WARUNKI PRZYŁĄCZENIA nr WP/034905/2023/O06R02 z dnia 2023-03-31

Obiekt: pompownia ścieków sanitarnych

WARUNKI PRZYŁĄCZENIA nr WP/034905/2023/O06R02 z dnia 2023-04-19
Aktualizacja nr 1

Temat: Fwd: warunki przyłączenia WP/034905/2023/O06R02

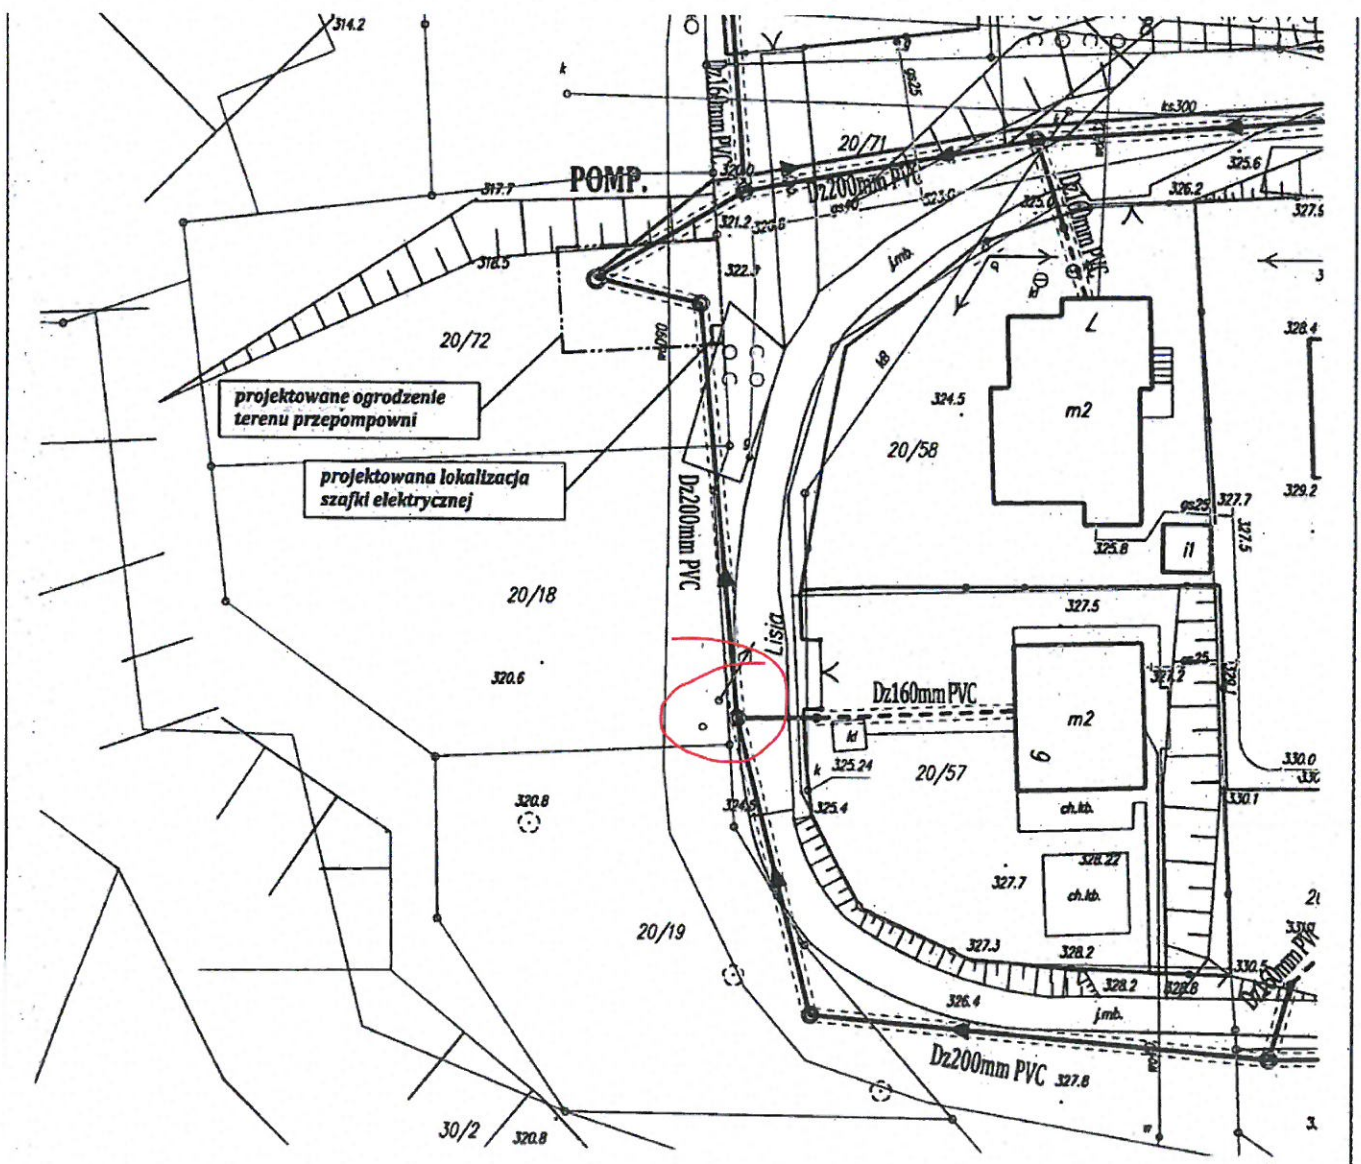
Nie jestem elektrykiem więc pozwalam sobie zadać pytanie.

W "WT" w pkt 3 ppkt c) jest napisane: "budowa instalacji odbiorczej od miejsca rozgraniczenia własności oraz jej podłączenie do zestawu złączowo-pomiarowego, kosztem i staraniem Przyłączanego Podmiotu".

Rozumiem, że my robimy instalację elektryczną pompowni aż do szafki pomiarowej w granicy naszej działki jak zwykle, a wszystko co poza naszą działką zrobi wykonawca realizujący przyłącze dla Was.

Pytam bo nie umiem sobie zlokalizować w terenie tego przyłącza napowietrznego o długości ok.

10m po waszej stronie ?! Czy dałoby radę przesłać jakiś szkic odręczny do wydanych WT ?

Pkt **a, b** realizuje TAURON (jest to zabudowa zestawu złączowo-pomiarowego na słupie i

wykonanie przyłącza pomiędzy istniejącą siecią, a projektowanym zestawem złączowo-pomiarowym)

Pkt c realizuje Podmiot Przyłączany (od projektowanego zestawu złączowo-pomiarowego wykonanie linii odbiorczej wraz z instalacją)

Zaproponowana w warunkach przyłączenia lokalizacja zestawu złączowo-pomiarowego jest na słupie zaznaczonym poniżej.

Ostateczna lokalizacja zostanie określona przez projektanta w dokumentacji.
